【公報種別】特許法第１７条の２の規定による補正の掲載
【部門区分】第５部門第２区分
【発行日】平成23年11月17日(2011.11.17)

【公開番号】特開2011-179657(P2011-179657A)
【公開日】平成23年9月15日(2011.9.15)
【年通号数】公開・登録公報2011-037
【出願番号】特願2010-46606(P2010-46606)
【国際特許分類】
Ｆ１６Ｄ　65/847　(2006.01)
Ｆ１６Ｄ　65/18　(2006.01)
Ｈ０２Ｋ　5/04　(2006.01)
【ＦＩ】
Ｆ１６Ｄ　65/847
Ｆ１６Ｄ　65/18　Ａ
Ｈ０２Ｋ　5/04

【手続補正書】
【提出日】平成23年10月3日(2011.10.3)
【手続補正１】
【補正対象書類名】明細書
【補正対象項目名】００６８
【補正方法】変更
【補正の内容】
【００６８】
ところで第１の遊星ギヤ機構６１において、第１キャリア６６には複数の第１支持ピン７５…の一端部が固定され、第１遊星ギヤ６５…に設けられた第１支持孔７６…に第１支持ピン７５…の他端部が挿通されるのであるが、各第１支持ピン７５…の他端部に対向する環状凹部９１が、ギヤケース６０Ａの第１遊星ギヤ６５…に対向する壁面、この実施例１では、キャリパボディ２６とともにギヤケース６０Ａを構成するモータケース８３の一部である蓋部材８８の平板部８８ｂに形成されるので、第１遊星ギヤ６５…に対する第１キャリア６６の軸方向相対移動によって第１遊星ギヤ６５…から突出した第１支持ピン７５…の他端がギヤケース６０Ａの内面に接触してしまうことを防止しつつ第１支持ピン７５…の長さを長く設定することができ、それによって第１遊星ギヤ６５…への第１支持ピン７５…のかかり代を大きくして第１遊星ギヤ６５…の回転安定性を確保することができる。
【手続補正２】
【補正対象書類名】明細書
【補正対象項目名】００９３
【補正方法】変更
【補正の内容】
【００９３】
しかも前記蓋部材主部１４１ａの外周面には、前記ボルト１４３…を挿通させる円筒状のカラー１４４…が埋設される複数のボス部１４１ｃ…と、それらのボス部１４１ｃ…間にそれぞれ配置される前記凹部１４２…とが形成され、前記蓋部材主部１４１ａの半径方向に沿う前記ボス部１４１ｃ…の内端部には、それらのボス部１４１ｃ…の両側の前記凹部１４２…を相互に連通させる肉抜き連通孔１４５…が形成される。
【手続補正３】
【補正対象書類名】明細書
【補正対象項目名】０１０７

【図１６】

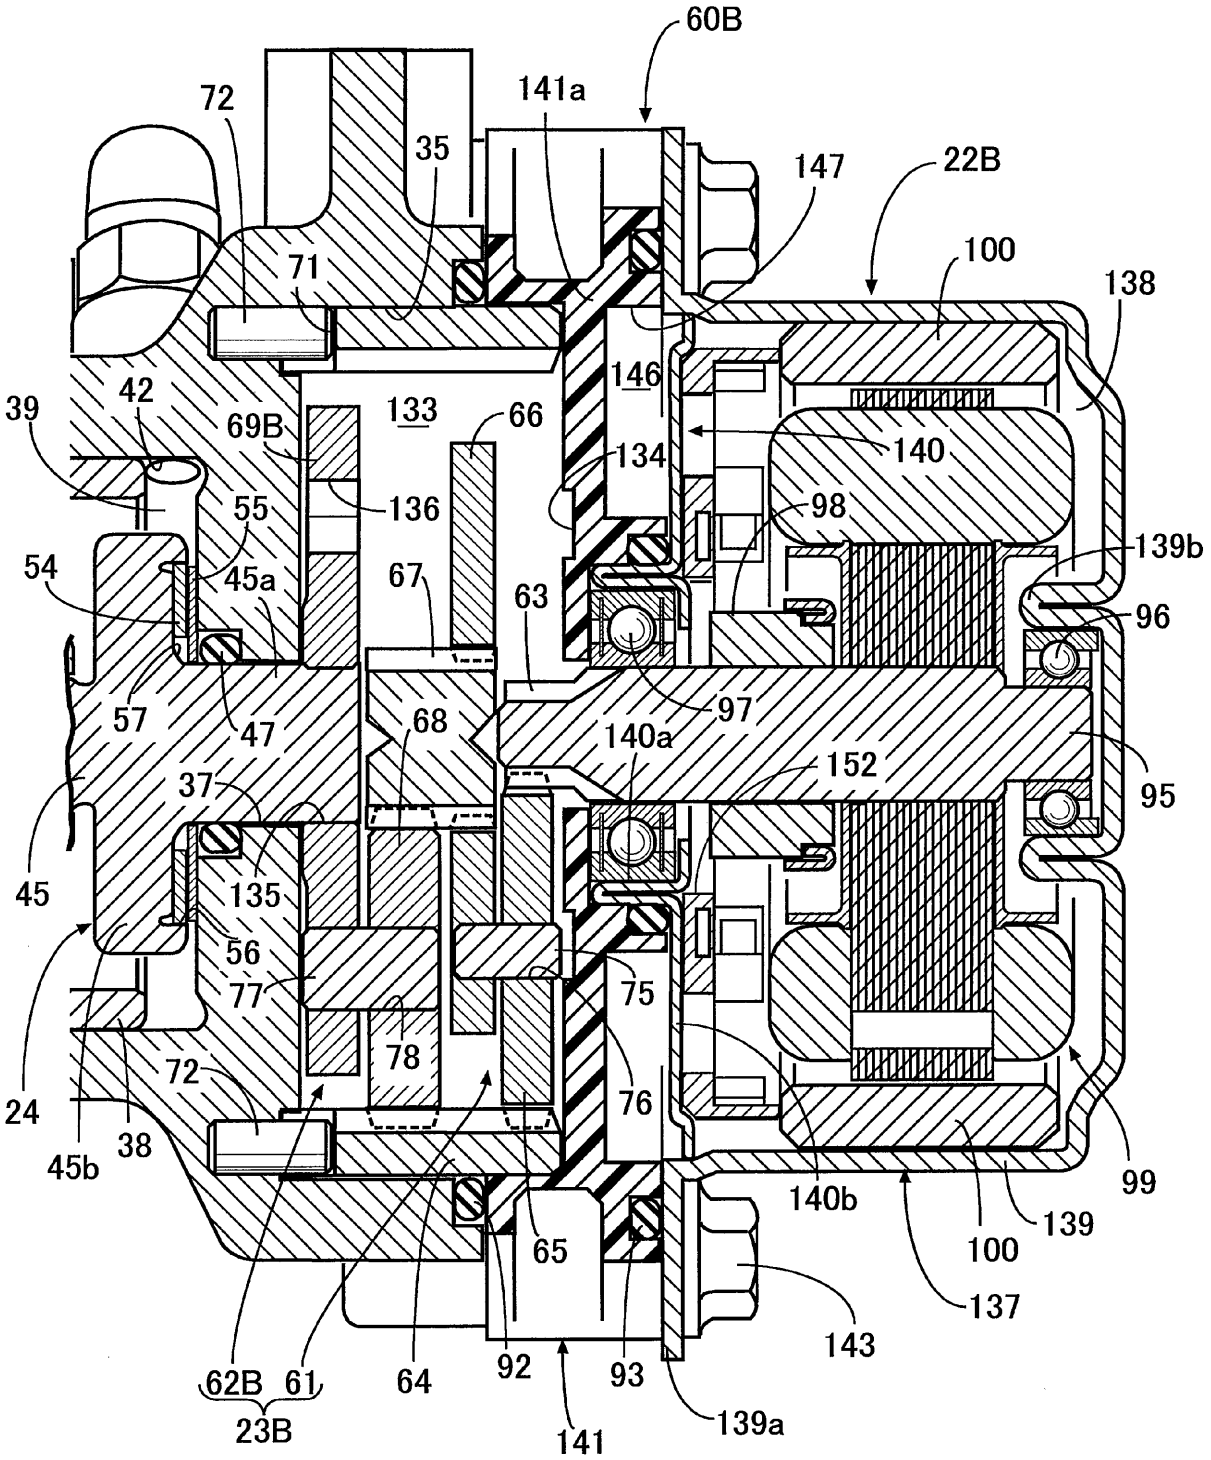
【補正方法】変更
【補正の内容】
【０１０７】
ところで第１の遊星ギヤ機構６１において、第１キャリア６６には複数の第１支持ピン７５…の一端部が固定され、第１遊星ギヤ６５…に設けられた第１支持孔７６…に第１支持ピン７５…の他端部が挿通されるのであるが、各第１支持ピン７５…の他端部に対向する環状凹部１３４が、ギヤケース６０Ｂの第１遊星ギヤ６５…に対向する壁面、この実施例２では、キャリパボディ２６とともにギヤケース６０Ｂを構成するモータケース１３７の一部を構成する蓋部材１４１に形成されるので、第１遊星ギヤ６５…に対する第１キャリア６６の軸方向相対移動によって第１遊星ギヤ６５…から突出した第１支持ピン７５…の他端がギヤケース６０Ｂの内面に接触してしまうことを防止しつつ第１支持ピン７５…の長さを長く設定することができ、それによって第１遊星ギヤ６５…への第１支持ピン７５…のかかり代を大きくして第１遊星ギヤ６５…の回転安定性を確保することができる。
【手続補正４】
【補正対象書類名】図面
【補正対象項目名】図１６
【補正方法】変更
【補正の内容】
